23京大施環化第2号

京都大学複合原子力科学研究所

原子炉設置変更承認申請書（研究用原子炉の変更）

の一部補正について

第 6-2-70 図 標準地震動(Ss-10)によるすべり安全率の最小値

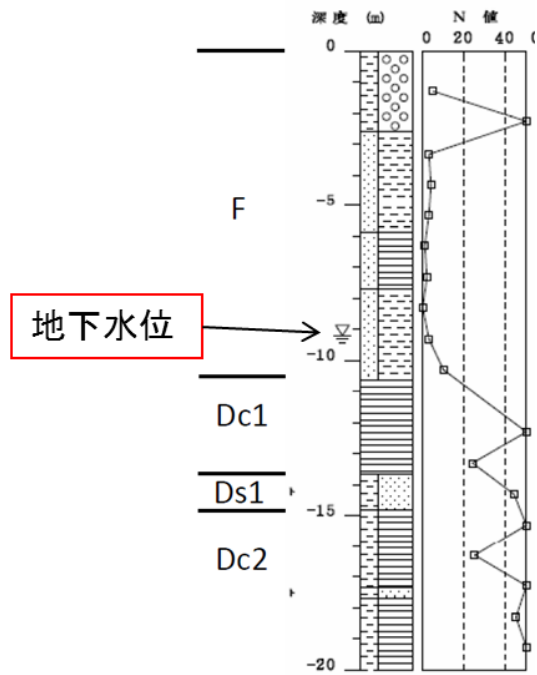
27 ケースの想定すべり面に対し、基準地震動 S_s-1 から S_s-9 における最小すべり安全率を南北断面、東西断面それぞれについて第 6-2-68 図及び第 6-2-69 図に示し、基準地震動 S_s-10 に対する南北断面及び東西断面については第 6-2-70 図に示す。南北断面における最小すべり安全率は 1.9 ($S_s-1 : + -$) で、東西断面では 2.1 ($S_s-1 : - -$) であり、いずれも評価基準値である 1.5 を上回る。

- (4) 「第 6-2-4 表～第 6-2-7 表、第 6-2-68 図及び第 6-2-69 図」を以下のとおり変更し、「第 6-2-70 図」を追加するとともに「第 6-2-70 図」を「第 6-2-71 図」に変更する。なお、下線部は変更箇所を示す。
